Trasmissione Giudizio CCR-VIA n° 5039 del 03/09/2026

Progetto Modifica impianto "Brodolini (DEPUR00198)" ubicato in località Brodolini nel Comune di San Benedetto del Tronto (AP)

Giudizio n° 5039 **Del** **03/09/2026**
Prot. n. 25/0348832 **Del** 03/09/2025

Oggetto: Modifica impianto “Brodolini (DEPUR00198)” ubicato in località Brodolini nel Comune di San Benedetto del Tronto (AP)

Nell’ortofoto sottostante sono riportati i recettori individuati dal tecnico.

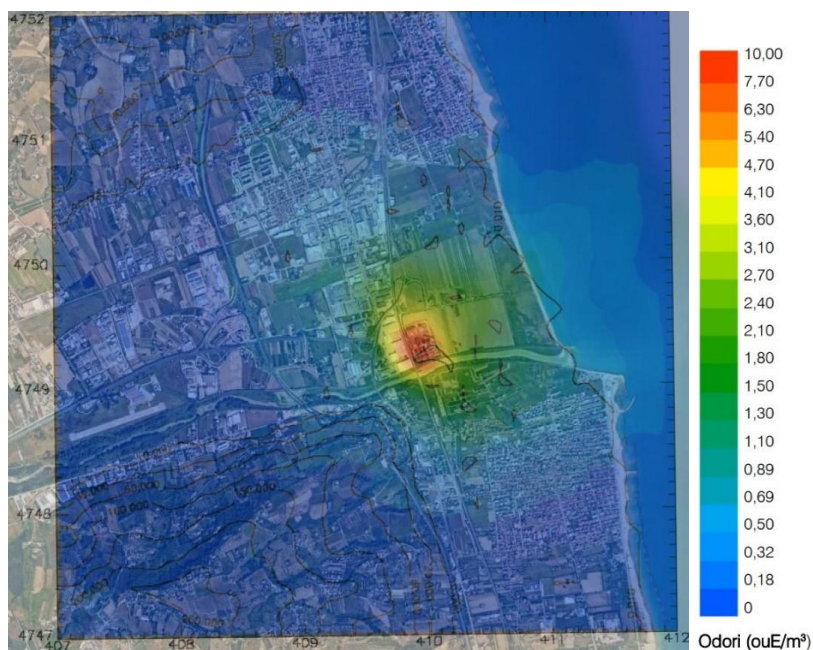
- *lo studio delle emissioni odorigene non risulta elaborato in conformità al D.D. MASE 309/2023;*
- *il biofiltro non è indicato, in input al modello, tra le sorgenti odorigene ma sono stati computati i flussi odorigeni delle emissioni ad esso convogliate;*
- *non sono stati individuati tutti i recettori sia abitativi che industriali e non sono state individuate adeguatamente le classi di sensibilità;*

Nome Recettore	Note
R1	Edificio in evidente stato di abbandono
R2	Abitazione isolata in zona agricola
R3	Abitazione isolata in zona agricola
R4	Edificio in evidente stato di abbandono
R5	Edificio isolato in zona agricola – non abitato

- i recettori abitativi e produttivi significativi presenti nell’area di influenza dell’impianto sono stati identificati mediante **sovrapposizione cartografica del dominio modellistico con la curva di isoconcentrazione di 1 ouE/m³** risultante dalla simulazione di dispersione;
- la classificazione dei recettori in cinque classi di sensibilità è stata effettuata **considerando destinazione d’uso, permanenza media e vulnerabilità dei soggetti esposti**;
- le soglie di accettabilità associate a ciascuna classe (1–5 ouE/m³) derivano dalle Linee Guida della Regione Lombardia e garantiscono un approccio cautelativo e coerente con la prassi tecnica;
- la dispersione degli inquinanti odorigeni è stata simulata mediante **modello lagrangiano tridimensionale** a particelle, appartenente alla categoria dei **modelli non stazionari**.
